FRØYA KOMMUNE

KOMMUNESTYRET		Saksliste
Møtested: Kommunestyresalen, Frøya herredshus	Møtedato: 11.04.2019	Kl. 15:00 - 18:00

KLAGE PÅ DETALJPLAN, MILJØ-, TRANSPORT OG ANLEGGSPLAN (MTA) - FRØYA VINDKRAFTVERK

NVE vedtak - Godkjenning av detaljplan/ MTA for Frøya vindkraftverk

Figur 2. Valgt turbinplassering og vegløsning i detaljplan (oktober 2018).

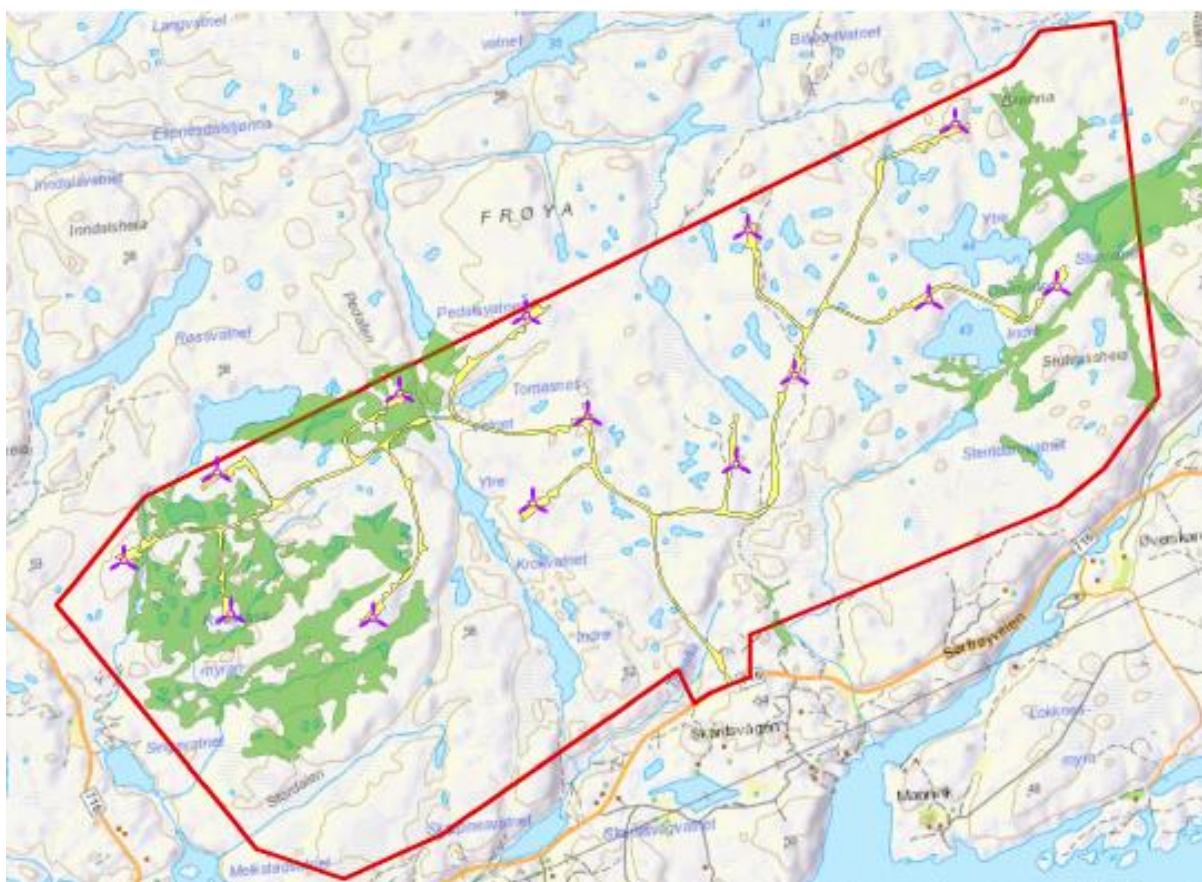
Mottatt detaljplan viser en endret utbyggingsløsning i forhold til hva som lå til grunn for konsesjonen. I detaljplanen er de 14 turbinene plassert (fig. 2) med størst mulig avstand til bebyggelse for å ivareta det konsesjonsgitte støykravet for helårsboliger. Lengde på internvegnettet i konsesjonssøknaden var ca. 14,7 km. Lengde på internvegnet i detaljplanen er knapt 10,5 km.

sannsynliggjort turbiner med navhøyde 60-100 m og rotordiameter 70-100 m dvs en mulig total høyde på inntil 150 m (tippshøyde). Antatt installert effekt pr turbin er i søknaden 2,3 - 3 MW, gjennomførte konsekvensutredninger er basert på en turbinhøyde på 130 m.

Valgt turbin type har en navhøyde på 112 m og en rotordiameter på 136 m dvs en totalhøyde på 180 m.

Vilkår 6 i konsesjonen gir utbygger en grad av fleksibilitet i utforming av vindkraftverket for å kunne utnytte en forventet teknologisk utvikling, innhenting av vinddata og tilpassing til konsesjonsvilkår. Det tillegges NVE ved godkjenning av detaljplan og MTA å vurdere om dette medfører vesentlige endringer i forhold til tiltaket slik det er spesifisert i konsesjonssøknaden. Vi legger til grunn at valg av større turbiner utnytter den teknologiske utviklingen som har vært siden konsesjon ble gitt i 2012 samt ny kunnskap om vindressurs i det gitte planområdet.

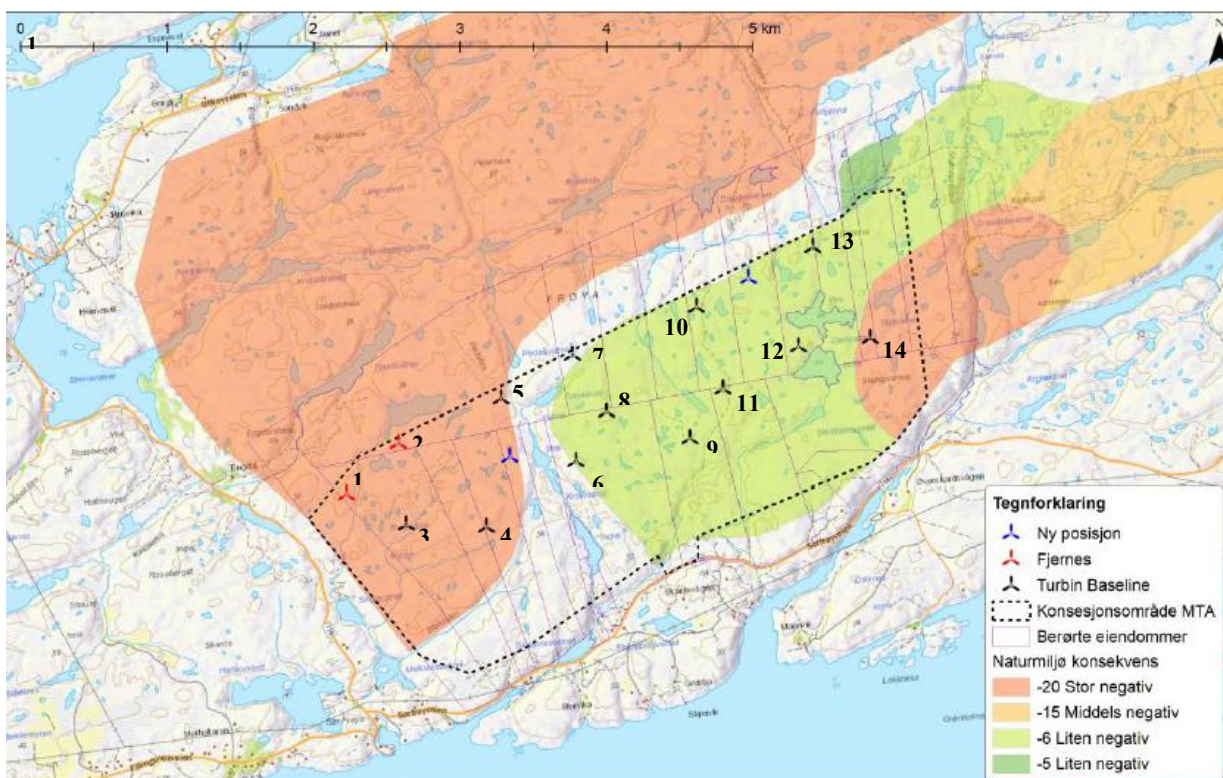
Frøya kommunes forslag om flytting av inntil fem turbiner, og fylkesmannens forslag om flytting av to turbiner er vurdert av TrønderEnergi Vind (TEV):

TEV mener det innenfor konsesjonsgitt område ikke er mulig å flytte de 5 turbinene og samtidig ivareta hensyn knyttet til både anbefalte avstandskrav mellom turbiner og avstand til bebyggelse. Turbinene er allerede trukket så langt nord i planområdet som mulig for å få tilstrekkelig avstand til bebyggelsen i sør.

TEV har gjort en mer konkret vurdering av mulighetene for å flytte to av disse fem turbinene (WTG 1 og 2) innenfor konsesjonsområdet. De viser til notat fra Multiconsult (vedlagt Miljøvurdering) med kart som viser mulige nye turbinplasseringer og oppsummering av konsekvensutredningstema. TEV har gjort vurderinger av produksjonsoptimalisering, støy, havørn, hubro og andre relevante tema som virkninger for drikkevann, landbruk, naturmiljø/naturtyper, kulturminner/-miljø, andre arter enn hubro/havørn, friluftsliv, landskap. Vurderingene er sammenlignet og basert på metodikk som lå til grunn i konsekvensutredning fra 2012.

Figur 2. Utlegg i MTA/detaljplan.

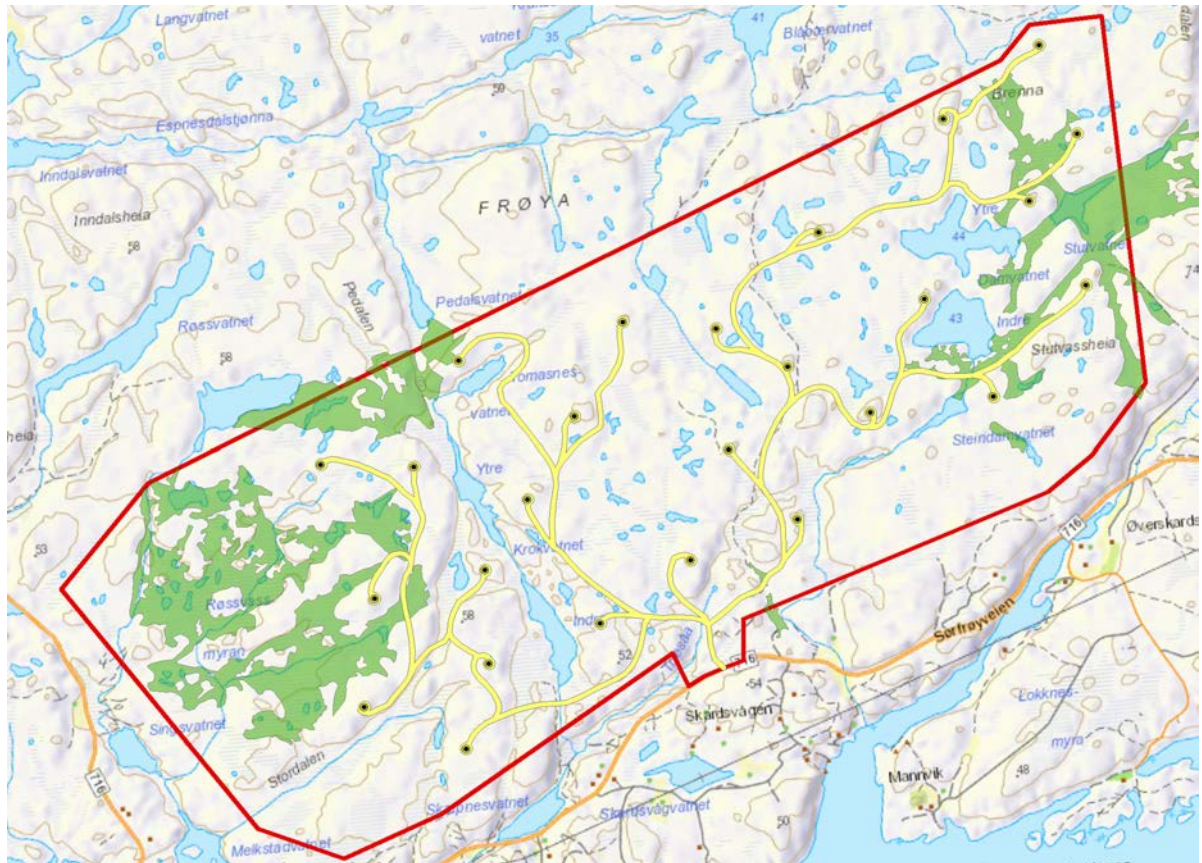
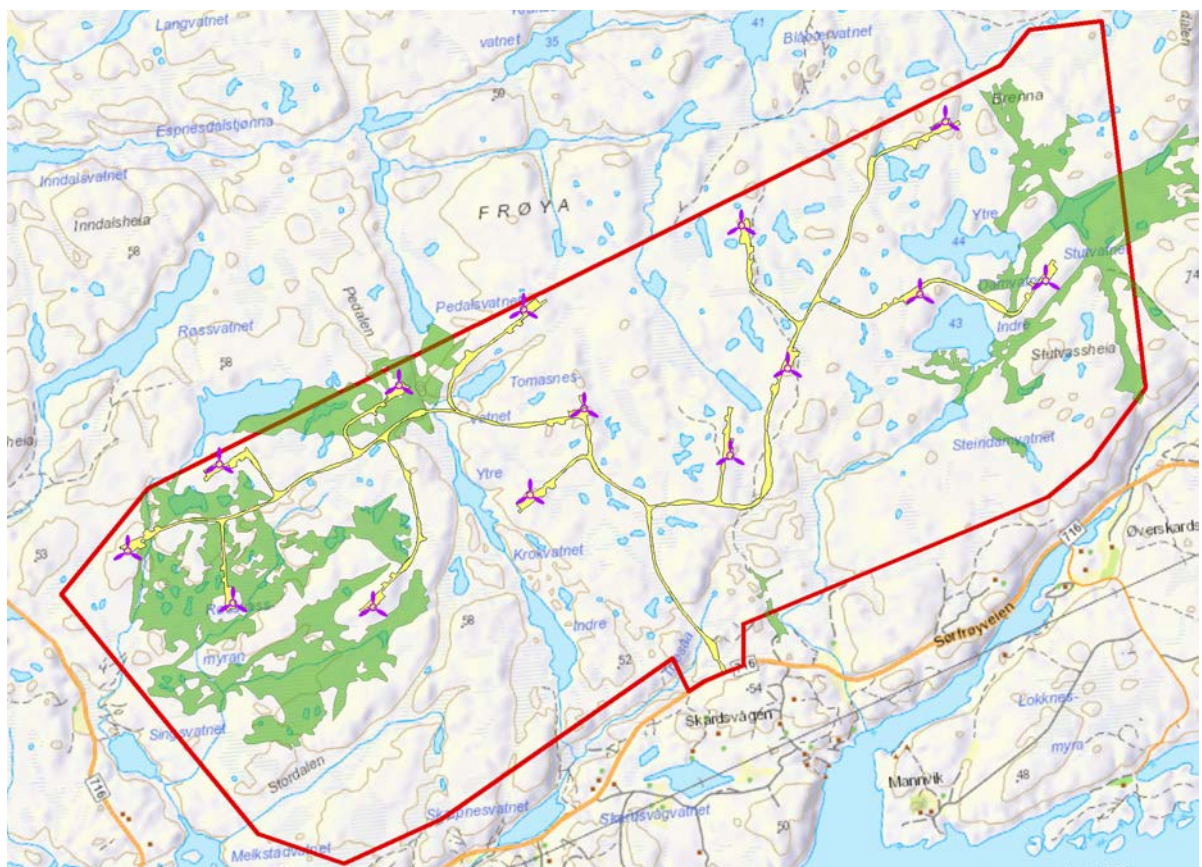
- For større dyr som eks. hjort vil forstyrrelsen fra anlegg og mennesker også være viktig. Forutsatt en (forholdsvis liten) sone som blir mindre brukt pga. forstyrrelse rundt anleggene, vil færre turbiner og veimeter gi mindre forstyrrelse. For arter med en svært stor skremmeavstand vil forskjellene bli marginale eller ingen dersom hele vindkraftverket skys. Det forventes for de fleste arter en tilvenning til anleggene over tid. Med tanke på forstyrrelse/skremming av dyrelivet vurderes endringen som ingen til svakt positiv.

- For fugler og flaggermus innebærer vindturbiner en direkte skade-/dødsrisiko som følge av kollisjoner med både tårnet og vingene. Tall fra eks. Smøla viser at enkelte turbiner over tid tar flere fugl enn andre, fordi deres «luftrom» blir mer brukt som følge av topografi og naturlige trekkruiter. For et vindkraftverk sett over ett er det likevel det totale «fangstarealet» som har størst betydning, da alle turbiner i praksis kan kollideres med. Det er forskjell mellom arter, der noen flyr mest lavt og lokalt (eks. bergirisk) og noen høyt i forbindelse med sangspill (eks. heipiplerke), byttesøk (eks. havørn) eller på trekk til andre områder (eks. smålom og gress). For hubro, som er et sentralt tema for Frøya vindkraftverk, skrev OED bl.a. følgende i sin klagebehandling for Frøya vindkraftverk (s. 14): *Det er usikkert i hvilken grad vindkraftverk kan medføre vesentlige virkninger for hubro. Utredninger som er gjort i forbindelse med andre vindkraftprosjekter konkluderer med at hubroen hovedsakelig opererer i luftrom som gjør at den ikke er spesielt utsatt for kollisjoner med vindturbiner. Etter departementets vurdering kan inngrep i leveområdet, habitatforringelser og forstyrrelser generelt gi større virkninger for hubro enn kollisjonsfare med vindturbiner.* Departementet viser her til at hubroen i stor grad er en sittejeger og da holder seg på eller lavt over bakken. Det er i tabell 1 vist at selv om det totale «fangstarealet» blir doblet med de 14 store turbinene, går «fangstarealet» opp til 50 m over bakken ned med 2/3. Gitt departementets vurdering vil endringen da kunne redusere kollisjonsfaren for hubro. Endringen vurderes her som svakt negativ for fugler, da vi noe konservativt antar at økningen i fangstareal vil mer enn oppveie den positive effekten av å heve fangstarealet oppover samt færre tårn å fly inn i.

Oppsummert vurderes endringen som positiv for planteliv og bakkelevende dyr, men svakt negativ for fuglelivet. For hubro har også plasseringen av enkeltturbiner betydning, dette omtales nærmere i neste kapittel.

Figur 4. Flyttingen vil medføre mindre vei i verdifulle naturtyper.

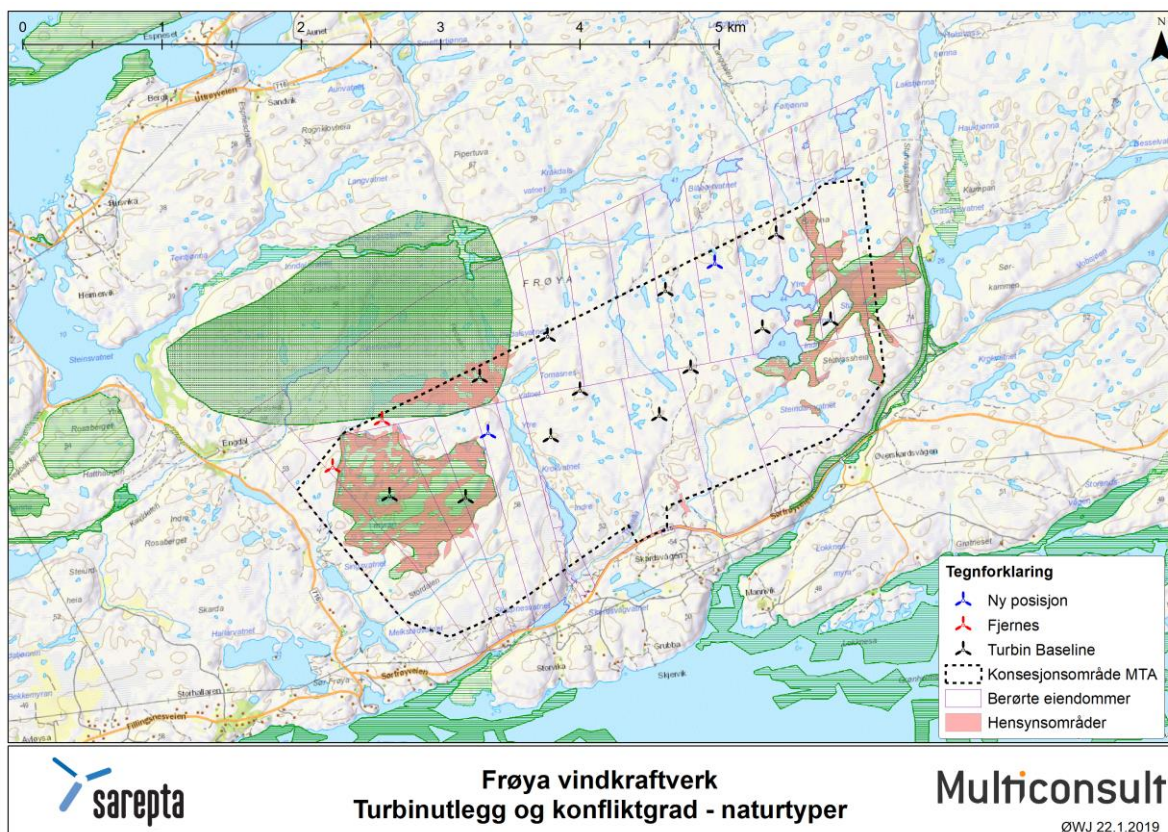
Figur 3. Basert på verdisetting i konsekvensutredningen fra 2003 vil en flytting som vist på kartet (fra røde til blå turbinposisjoner) være positivt for summen av naturmiljøverdier i området.

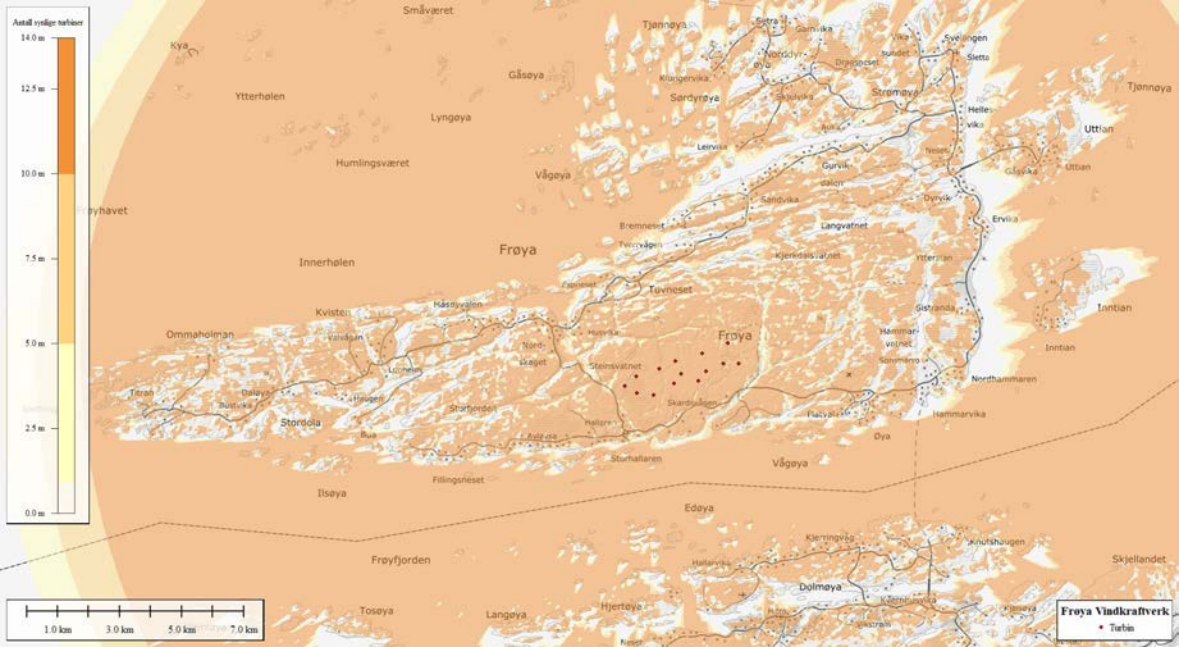
Visualiseringen fra Flatvaløya (avstand til nærmeste turbin er ca. 4,2 km) viser at det er svært liten forskjell mellom de to layoutene med tanke på størrelse. Man vil se deler av turbinene stikke opp over horisonten og størrelsen på turbinene oppfattes ikke klart. Med 14 turbiner vil man også se færre turbiner fra dette standpunktet.

Fra de stedene på øya der det bor mest folk, ved Sistranda, Hammarvika og Flatval, vil det ikke være store forskjeller på de to layoutene. Fra nordsiden av Hitra vil heller ikke inntrykket være markant forskjellig.
